Onderwerp:
Toetsing aanpassing werkzaamheden dijktraject Haven de Val

Projectnummer:
110502.201310

Kenmerk:
PZDB-B-10064

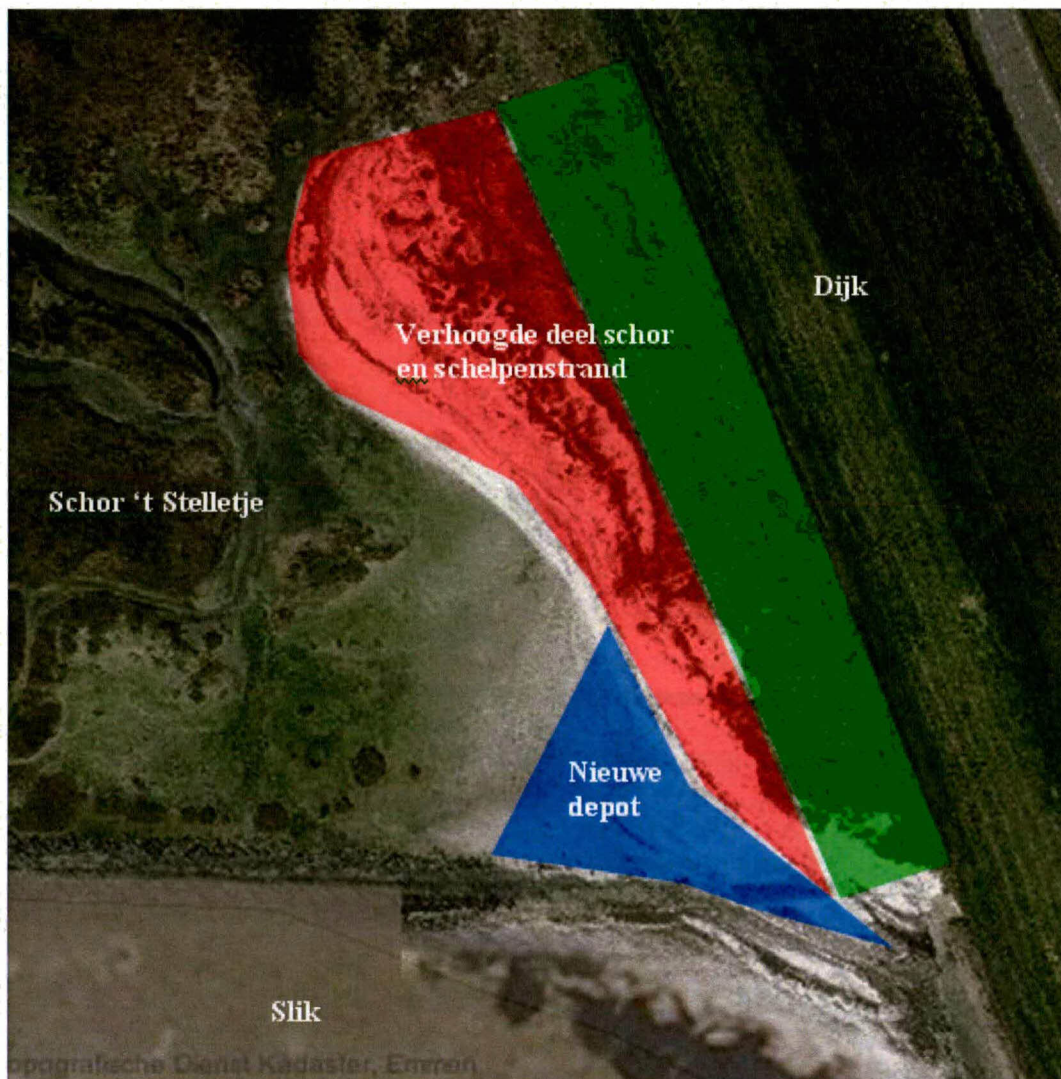
Op het verhoogde deel van het schor staan diverse exemplaren van de zeekool, een vrij zeldzame plantensoort.. Het is wenselijk ook hier een werkstrook van 10 m aan te houden, om de groeiplaatsen van de zeekolen te sparen. Door het versmallen van de werkstrook, blijft een groter deel van het hoger gelegen schor gespaard.

Omdat het schor hoger ligt, moet de aannemer dieper graven om de teen van de dijk vrij te krijgen. Hierdoor komt 985 m² meer zand vrij dan was voorzien. Omdat dieper gegraven moet worden en meer zand vrijkomt, is een werkstrook van 15 m nodig. Als de aannemer het zand op een andere plaats kwijt kan, is een versmalling van de werkstrook tot 10 m reëel.

Het voorstel is om het zand tijdelijk op de slaan op een aan het schor grenzend onbegroeid schelpenstrandje. Naast het voordeel van een smallere werkstrook scheelt dit ook eventuele transportbewegingen naar een verder gelegen depot. Door het toepassen van de hier voorgestelde werkwijze blijft de schade aan het hoger gelegen deel van het schor en de groeiplaatsen van zeekool beperkt.

- Groen: deel waarbinnen een werkstrook van 10 m wordt gehanteerd. Uit dit deel komt extra grond vrij vanwege de verhoogde ligging van het schor.
- Blauw: tijdelijk depot voor de grond die vrijkomt uit het verhoogde deel van het schor.
- Rood: Geen opslag van vrijgekomen grond; ook niet betreden of berijden met materieel; dit geldt overigens niet alleen voor het hooggelegen deel van het schor (rode deel) maar ook voor de rest van het voorland buiten het depot.

- De werkstrook op het verhoogde deel van het schor tussen dp 260 en 261 is maximaal 10 meter breed vanuit de waterbouwkundige teen van de dijk. Het afzetten van de strook gebeurt met staken om de 50 m. Aan de staken zit rood-wit lint gebonden.
- De grond wordt in een tijdelijk depot op het onbegroeide deel van de schelpenbank gezet. Het depot wordt ook vooraf met staken met rood-wit lint afgezet.
